国立研究開発法人日本原子力研究開発機構原子力科学研究所の原子炉施設（JRR-3 原子炉施設）の変更に係る設計及び工事の方法の認可申請書（その5）の変更について（届出）

（試験研究用等原子炉施設の一般構造の一部変更）

# 設計及び工事の方法の変更について

(実験利用棟の耐震改修)

図-2-1.21 実験利用棟 Y4 通 X8-X9 通間 耐震スリット詳細図

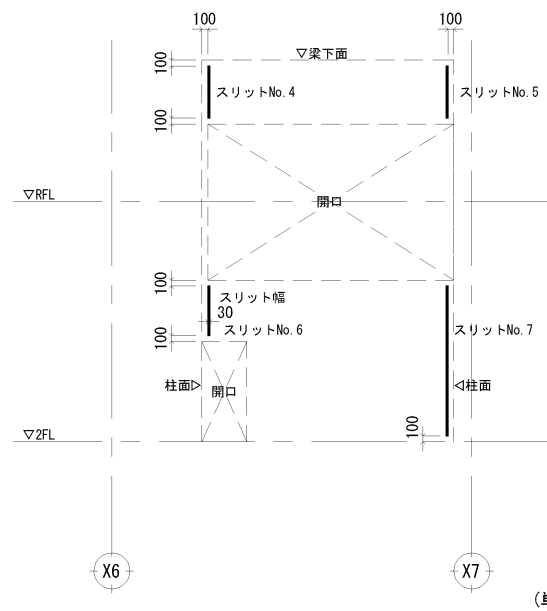
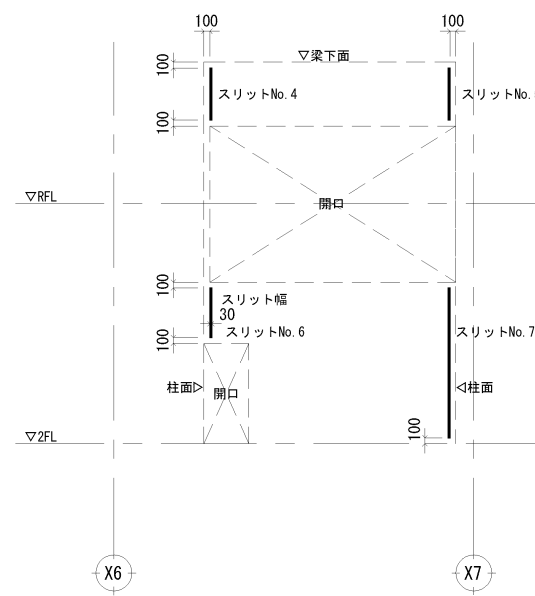
「図-2-1.21 実験利用棟 Y4 通 X8-X9 通間 耐震スリット詳細図」、「図-2-1.22 実験利用棟 Y1 通 X6-X7 通間 耐震スリット詳細図」及び「図-2-1.23 実験利用棟 U1 通 V6-V7 通間 耐震スリット詳細図」について、添付-1 を添付-2 に変更する。

注：既存部材の据付状態等により、本図のとおりには施工できない場合、柱面・開口からの距離及び梁下・床面・開口からの距離について、適宜見直すことがある。この場合、同等以上の耐震性を確保した施工とする。

図-2-1.24 実験利用棟 U2 通 V7-Y2 通間 耐震スリット詳細図

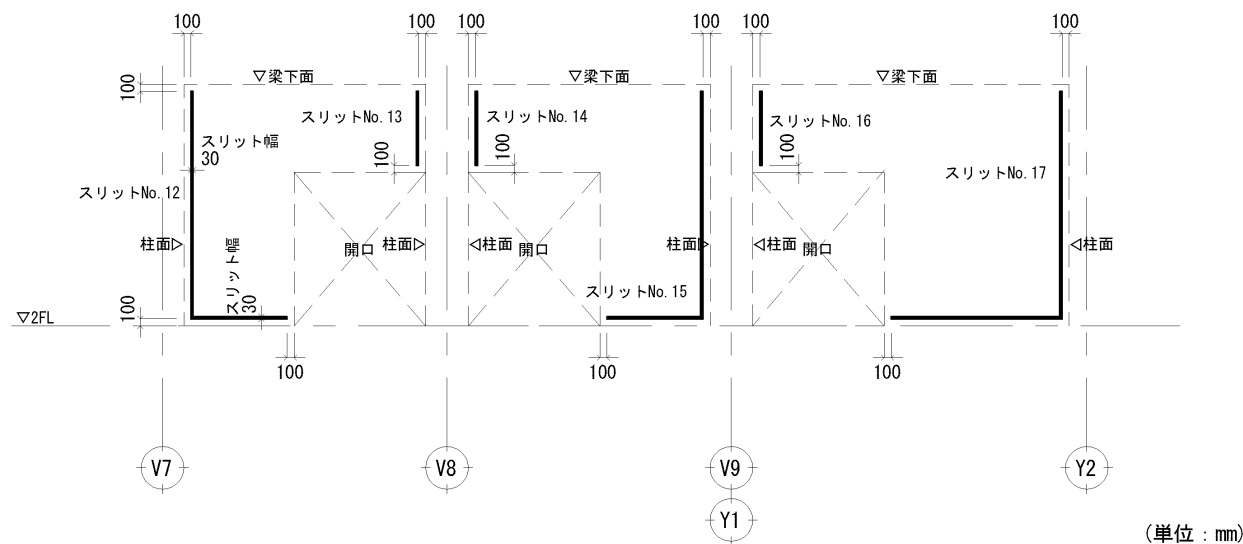
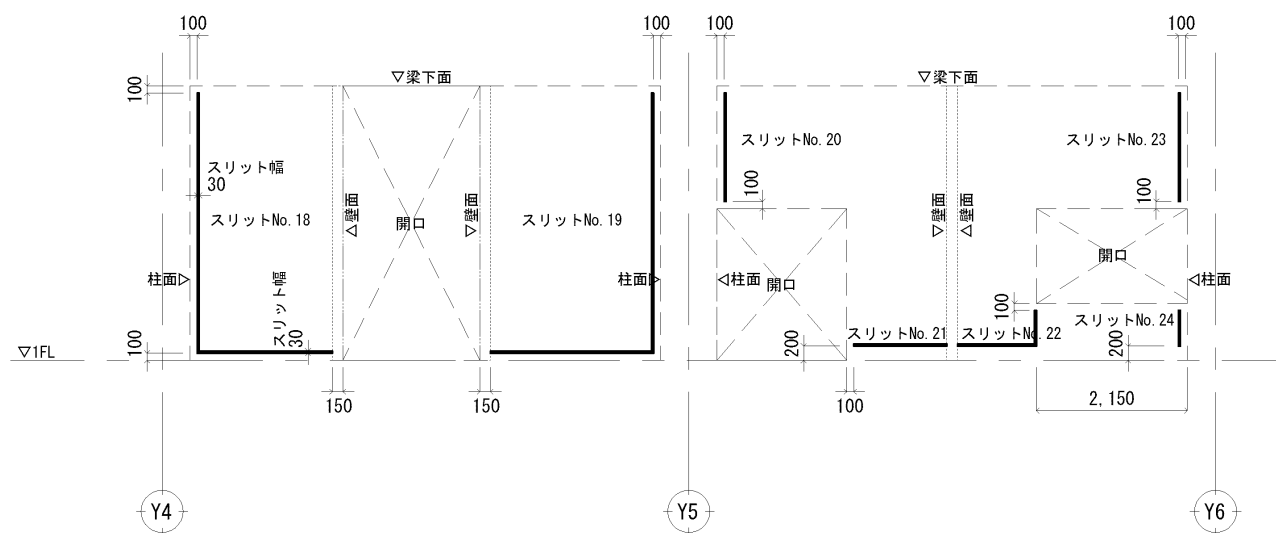
「図-2-1.24 実験利用棟 U2 通 V7-Y2 通間 耐震スリット詳細図」及び「図-2-1.25 実験利用棟 X9 通 Y4-Y6 通間 耐震スリット詳細図」について、添付-3 を添付-4 に変更する。

注：既存部材の据付状態等により、本図のとおりには施工できない場合、柱面・開口からの距離及び梁下・床面・開口からの距離について、適宜見直すことがある。この場合、同等以上の耐震性を確保した施工とする。

図-2-1.28 実験利用棟 X5通Y3-Y4通間 基礎梁補強配筋詳細図

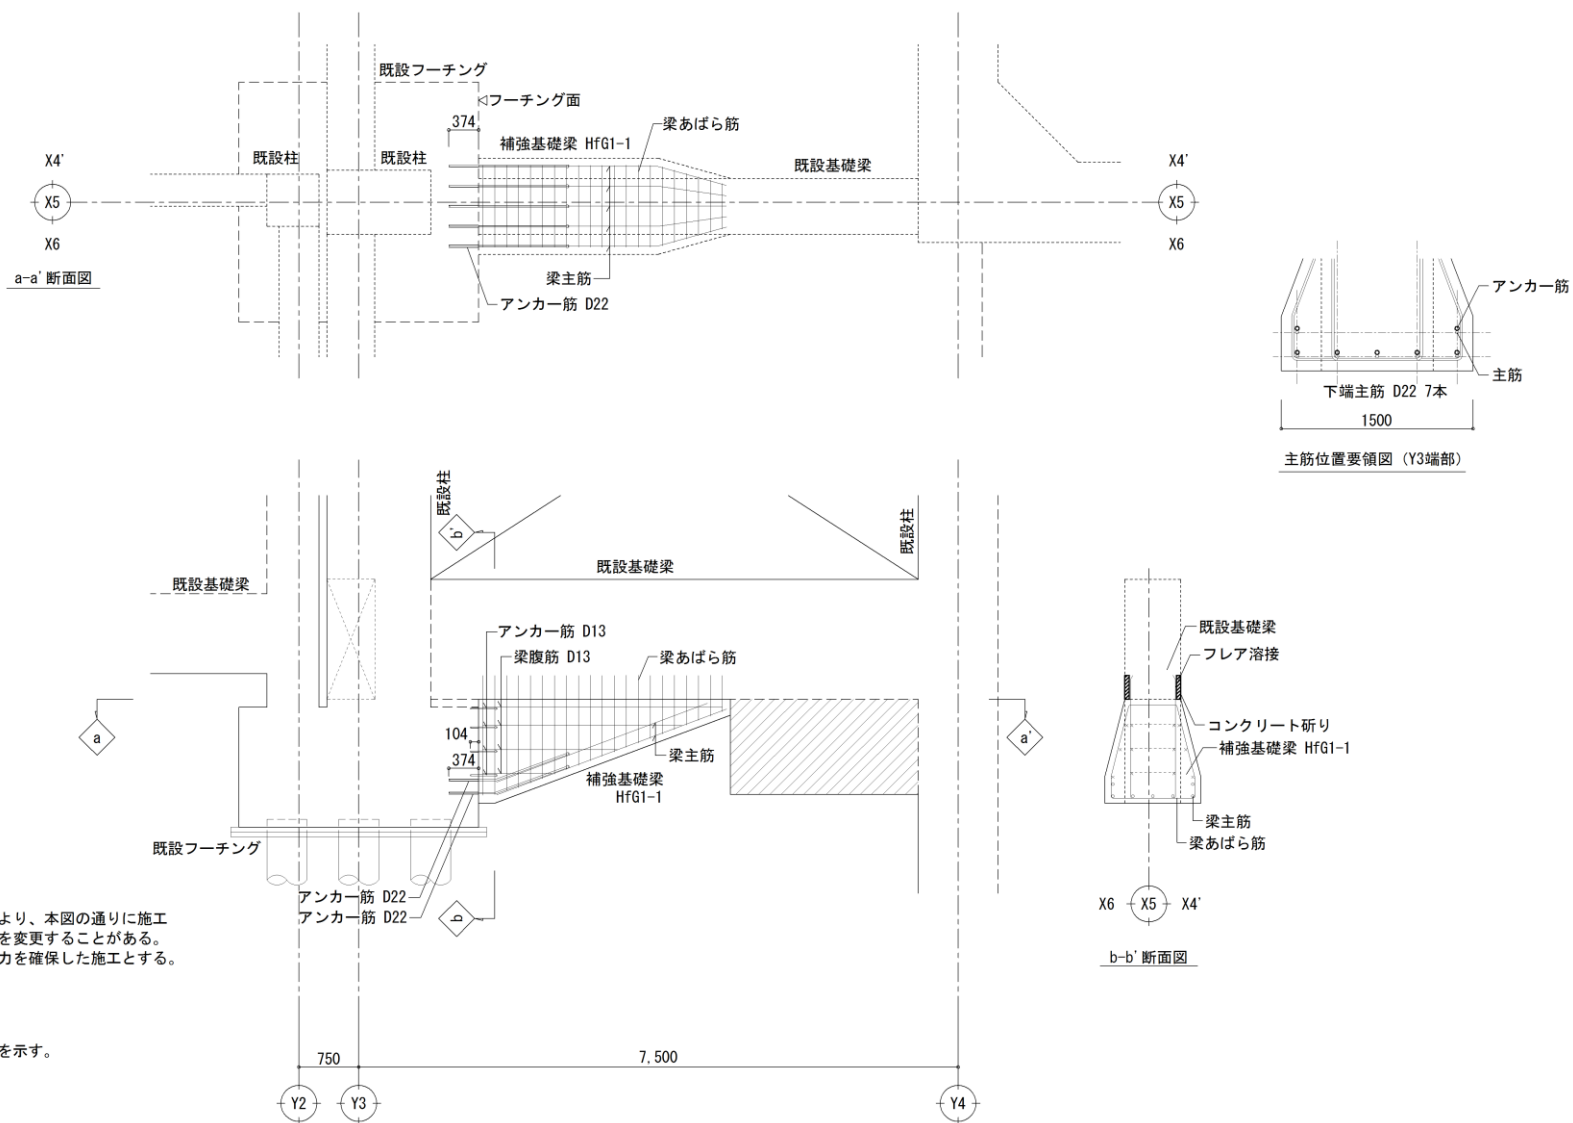
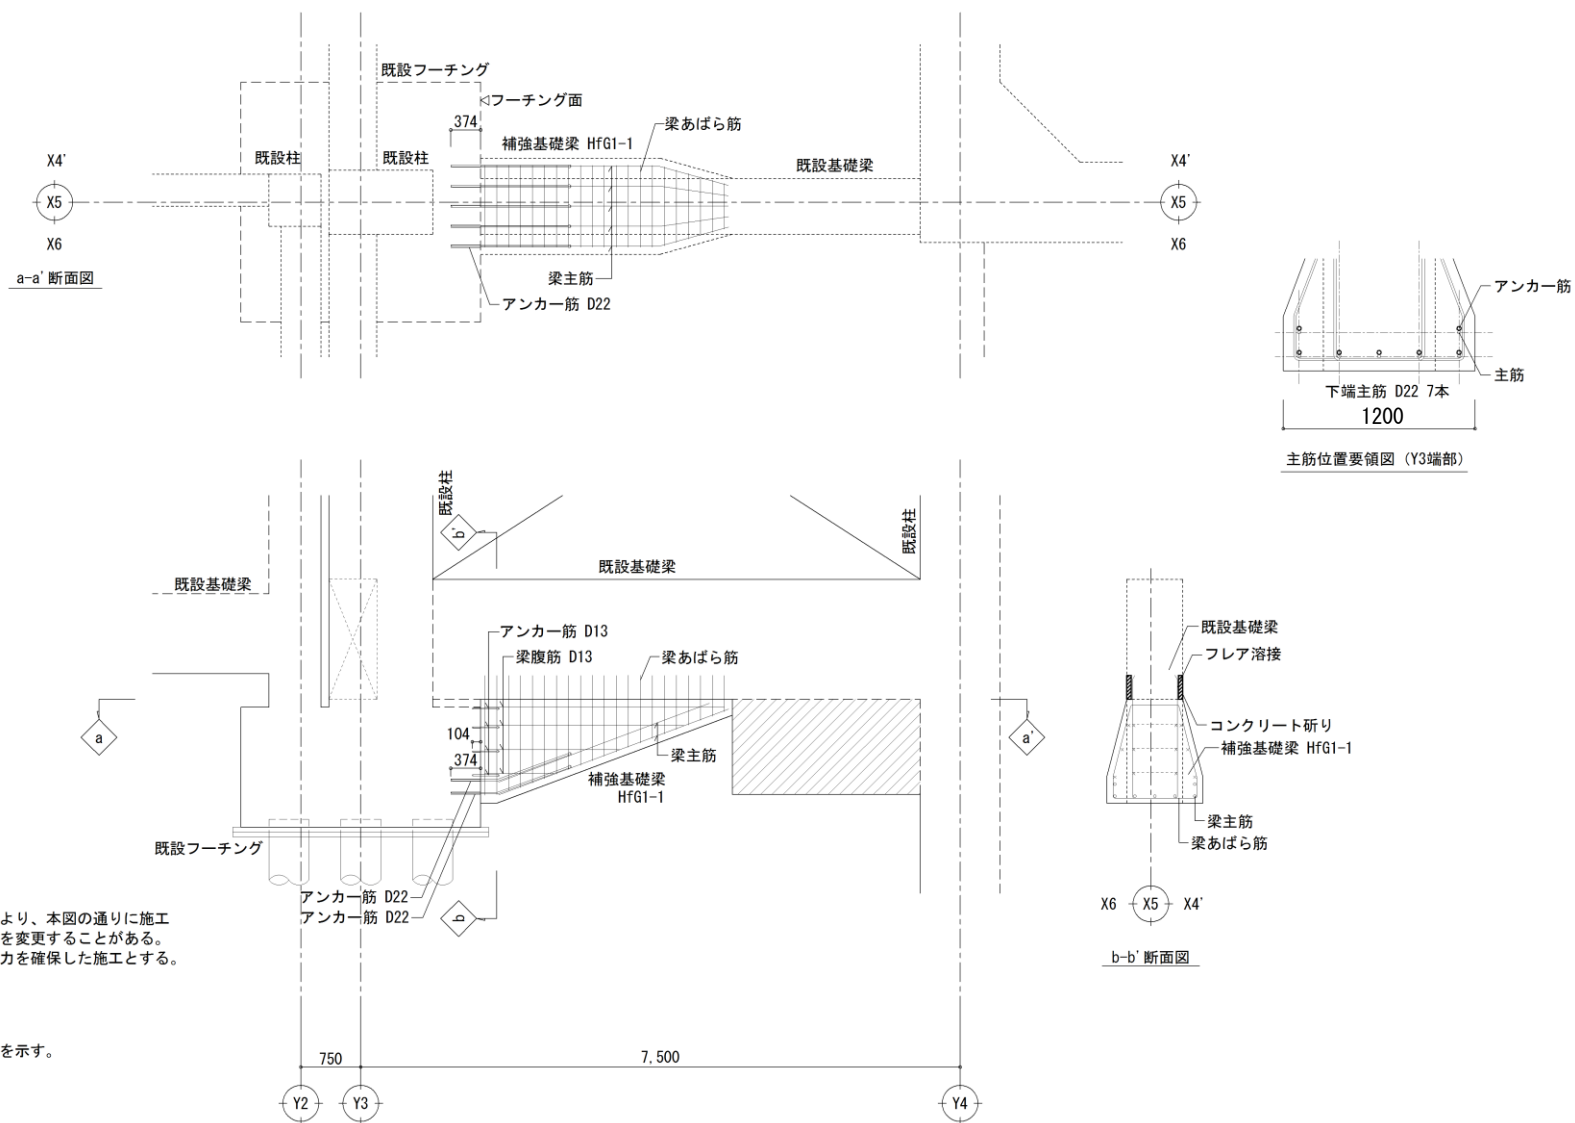
「図-2-1.28 実験利用棟 X5 通 Y3-Y4 通間 基礎梁補強配筋詳細図」について、添付-5 を添付-6 に変更する。
